Mission régionale d'autorité environnementale

**Avis délibéré sur le projet de parc éolien de Perdrix à
Vaupoisson (10) porté par la Société par actions simplifiée
(SAS) à associé unique Société des éoliennes de Perdrix**

N° réception portail : 006411/GUNENV

Nom du pétitionnaire	Société par actions simplifiée (SAS) à associé unique Société des éoliennes de Perdrix
Commune(s)	Vaupoisson
Département(s)	Aube (10)
Objet de la demande	Construction du parc éolien de Perdrix
Date de saisine de l'Autorité environnementale	01/10/2025

Figure 3: Localisation des éoliennes du projet

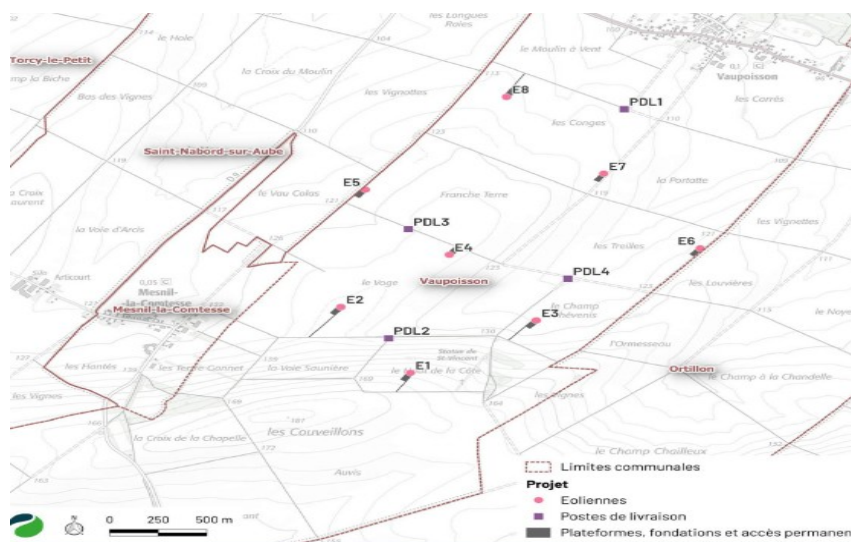
Le projet, d'une puissance totale maximale allant de 28,8 MW à 50 MW⁶, est constitué de 8 éoliennes (cf. figure 2 du présent avis) d'une hauteur de 200 m pour 7 des 8 éoliennes, d'une hauteur de 190 m pour la dernière (E1) et de 4 postes de livraison. Le parc sera composé de 3 types d'éoliennes V136, V150 ou V162. Il est prévu pour une durée d'exploitation de 20 à 30 ans.

Le dossier comporte les plans de chacun des 3 types d'éoliennes, plans montrant cependant que ces éoliennes ont toutes une hauteur de 200 m.

L'Ae recommande au pétitionnaire de mettre en cohérence les informations du dossier relatives aux types et aux hauteurs des éoliennes.

Figure 5: Contexte éolien du projet

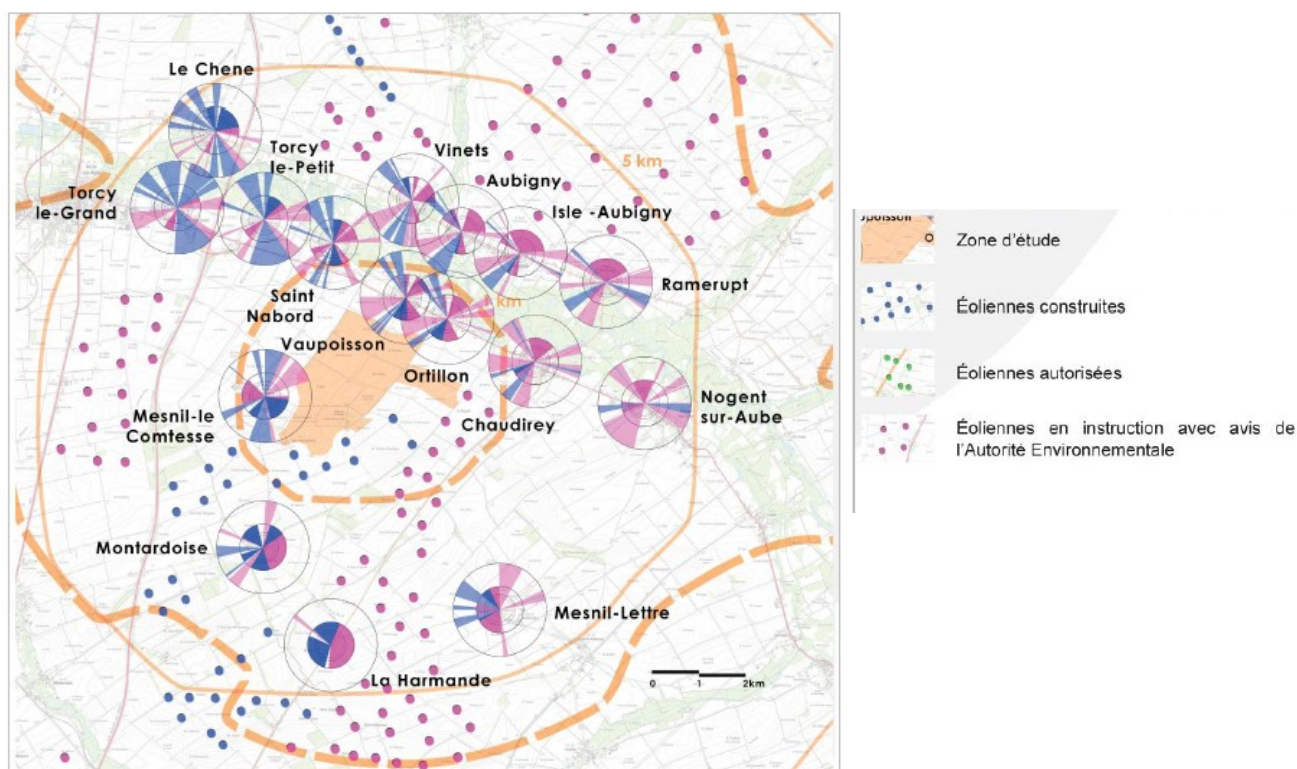
L'examen de l'impact saturation/encerclement cumulé de ces 3 statuts de projets, donc y compris les projets en cours d'instruction, montre que :

- aucun des 15 villages ou hameaux ne bénéficie d'un angle de respiration supérieur à 120° ;
- ces angles de respiration sont extrêmement faibles et inférieurs ou égaux à 30 ° pour 4 villages ;
- le projet de Perdrix n'aggrave cependant pas les angles de respiration.

L'examen de l'impact saturation/encerclement hors projets en cours d'instruction montre que 10 villages ou hameaux bénéficie d'un angle de respiration supérieur à 120° et 5 n'en bénéficient pas : Le Chêne, Mesnil-la-Comtesse / Articourt, Montardoise, Torcy-le-Grand et Torcy-le-Petit.

Les projets actuellement en cours d'instruction semblent donc avoir un impact beaucoup plus fort sur l'effet d'encerclement que le projet de Perdrix. Ces projets en cours d'instruction et qui, d'après le pétitionnaire, ont fait l'objet d'un avis de l'Ae, ne sont pas très nombreux (8 parcs proposés), mais comportent un nombre d'éoliennes bien plus important. Le pétitionnaire dénombre en effet dans le dossier jusqu'à 146 éoliennes supplémentaires. Les parcs les plus influents en terme d'impacts cumulés sont :

- le parc des Côtes de l'Aube avec 51 machines au sud et à l'est, accolées à l'aire d'étude immédiate ;
- le parc de la Belle idée à moins de 5 km à l'ouest, composé de 14 éoliennes ;
- le pôle éolien composé des 2 projets de Vinet au nord, et de Puits et la Lhuitrelle au nord-est, dont certaines des machines sont à moins de 5 km.

L'Ae recommande au préfet du département une vigilance particulière sur la prise en compte de ces observations sur l'encerclement des villages dans ses avis précédents et rappelle notamment sa recommandation de son avis n° 2024APGE10 du 15 février 2024²⁶ portant sur les Côtes de l'Aube : supprimer suffisamment d'éoliennes parmi celles situées le plus au nord du projet afin de respecter pour chacun des villages un angle de respiration minimal de 160 °.
